Aanpassing rijkszeewering Perkpolder

005782 2001 PZDT-B-01197 best  
Aanpassing rijkszeewering Perkpolder (ZL 5039)

Betreft (actie en nr.)  
-toets uitbreiding Perkpolder

Uitbreiding Perkpolder (dimensioneren constructie ondertafel i.p.v. doornikse blokken)

POLDER	Perkpolder West
DIJKVAKNR	Rijkszeeweringen/nota 2000

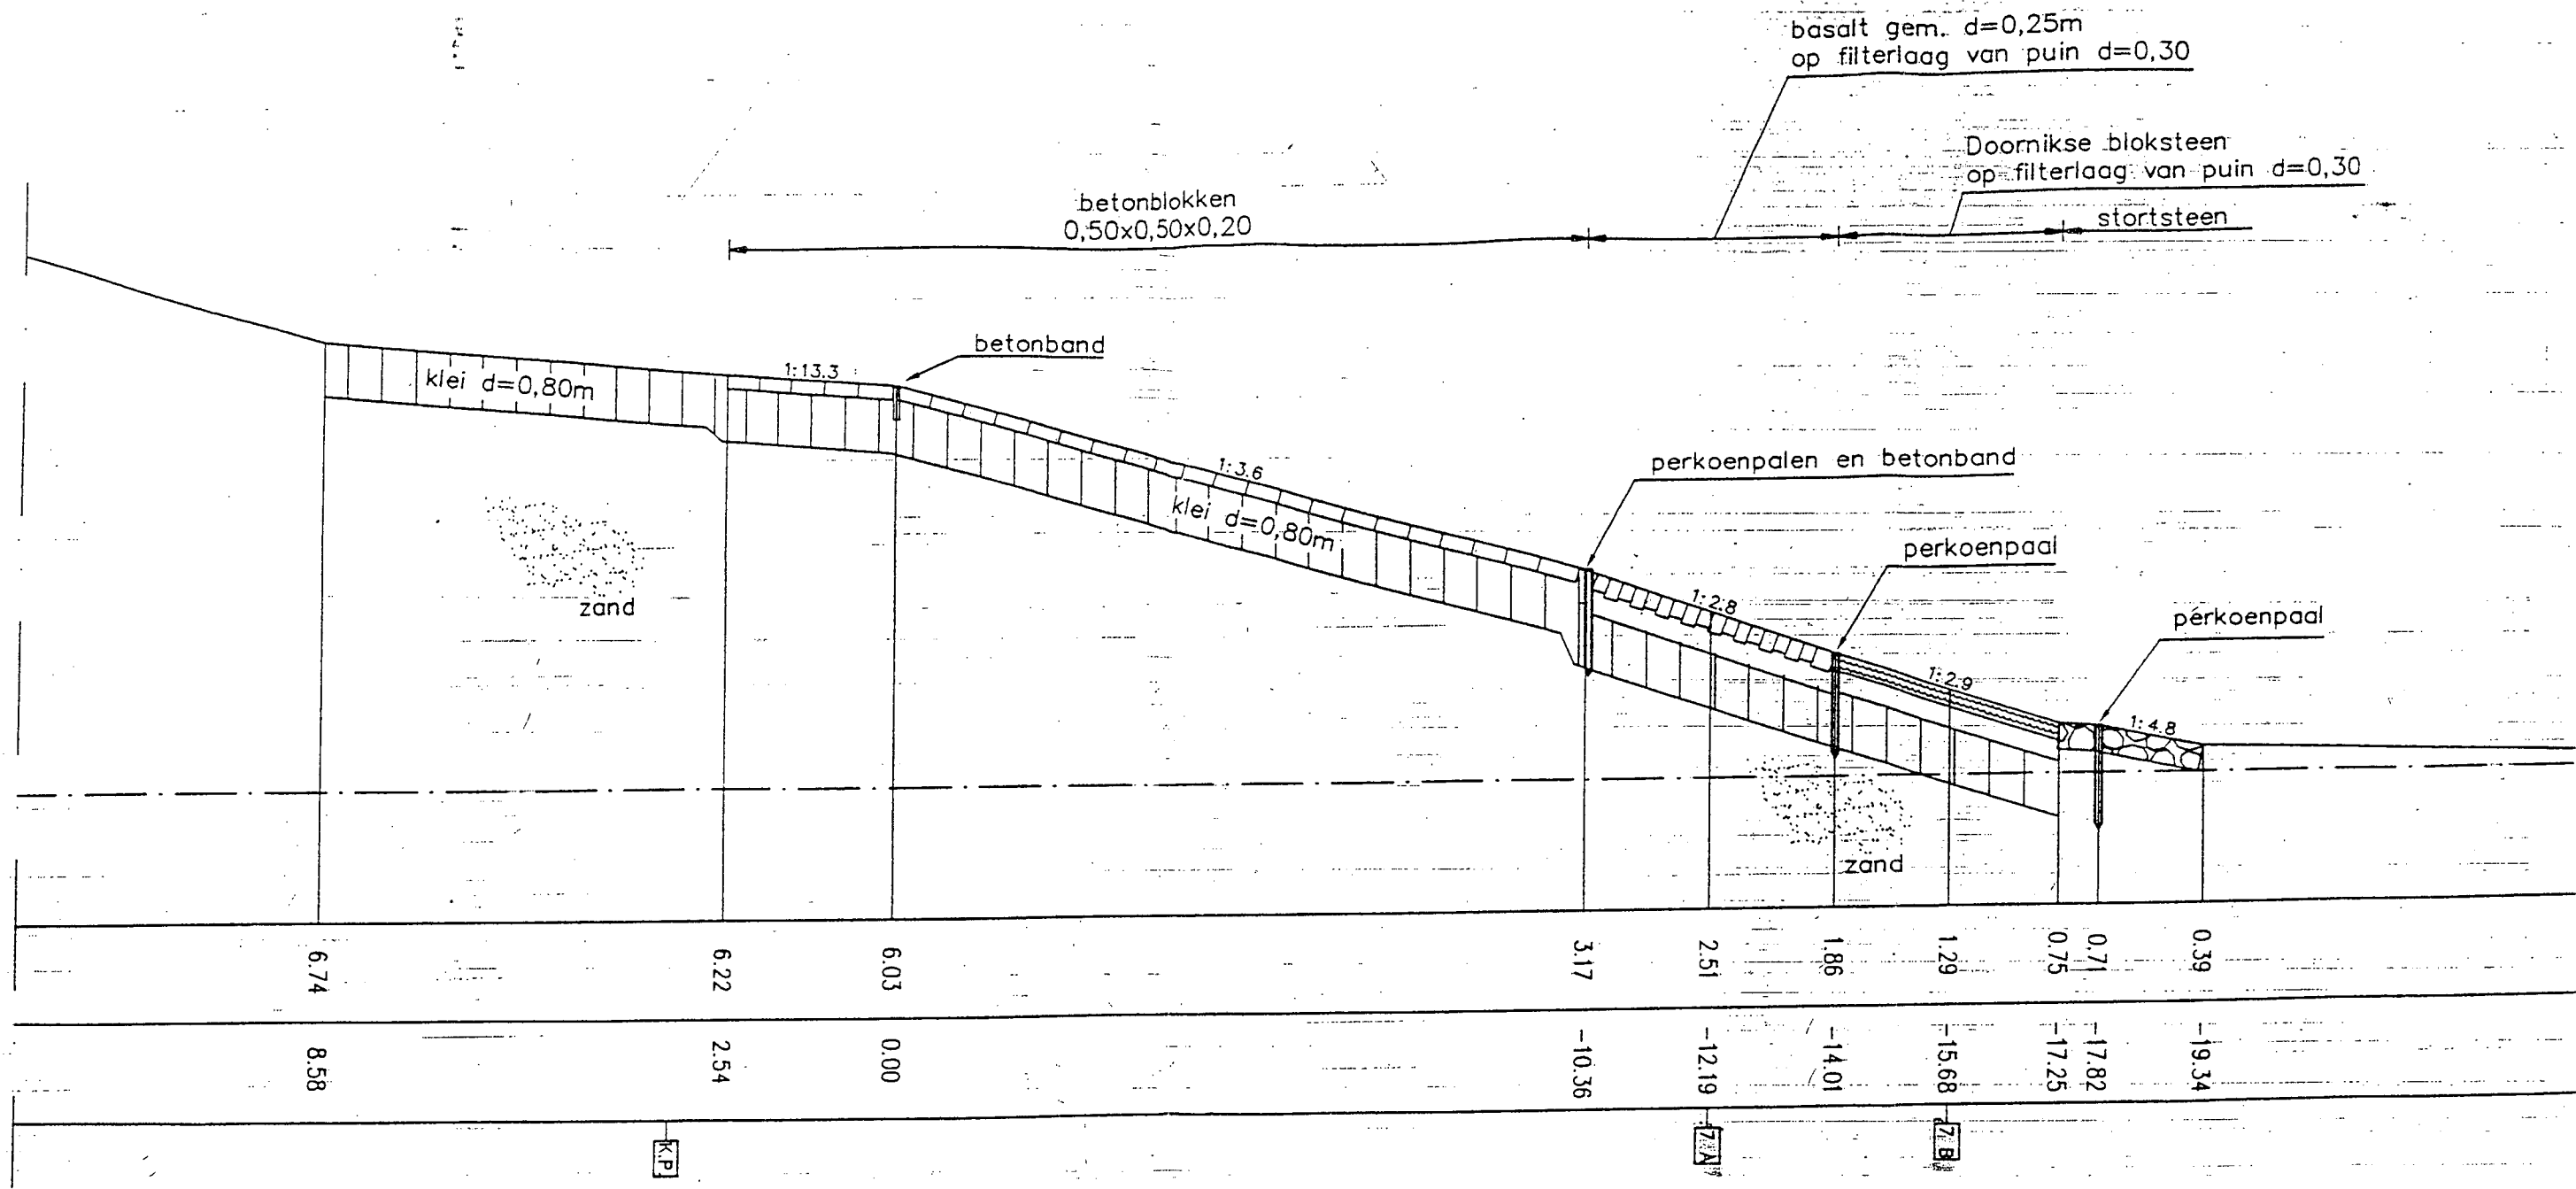
In het dijkvak Perkpolder West, dwarsprofiel "nieuw" rijkszeewering (zie bijlage) moeten de doornikse blokken worden vervangen door een nieuwe glooiingsconstructie van basalt of betonzuilen. Deze nieuwe constructie wordt aangebracht tussen een niveau van ca. NAP + 0.75 m en NAP + 1.86 m met een helling van 1:2,9 of flauwer. Na berekeningen blijkt dat een minimale zuildikte van 0.25 m benodigd is. Omdat er bijna geen basaltzuilen van deze dikte voorradig zijn en de basaltzuilen nauwkeurig zijn uitgesorteed (PZDT-M-01189-afwn) is er net als voor een aanvullende vraag op het bestek, ook in deze uitbreiding een optimalisatie berekent. Dit houdt in dat basaltzuilen sortering 0,20-0,25 (gemiddeld 0,225) mogen worden toegepast onder bepaalde voorwaarden:

- de taludhelling moet tijdens de uitvoering extra worden gecontroleerd, deze helling moet altijd flauwer of gelijk zijn aan de aangegeven helling. Op de revisie tekeningen moet deze helling worden vermeld en op dezelfde wijze worden ingemeten als bij de controle;
- de basalt sorteringen worden aangegeven inclusief de gemiddelde zuildikte.
- de beheerder (Martin Stroo) moet worden ingelicht.
- tijdens het herzetten dienen de basaltzuilen kleiner dan 0.20 m te worden verwijderd (bv. kreukelberm).
- voor de uitbreiding geldt tevens dat het basismateriaal (klei) minimaal 0,60 m dik moet zijn. Als deze dikte niet aanwezig is, dan kan eventueel een laag betonpuin 0/40 mm worden aangebracht van 0,60 m dik (liefst 0,80 m).

zuidikte basalt: **minimaal 0,25 m of sortering 0,20-0,25 m (gemiddeld 0,225 m)**

Dikte filterlaag: **0,10 m**

Materiaal filterlaag: **steenslag 16/32 mm (D15 = 20) op geotextiel type I**

Taludhelling: **1 : 2,9 of flauwer**

betonzuilen : 0,30 m /2300 kg/m<sup>3</sup>

Dikte filterlaag: 0,10 m

Materiaal filterlaag: steenslag 16/32 mm (D15 = 20) op geotextiel type I

Taludhelling: 1 : 2,9 of flauwer
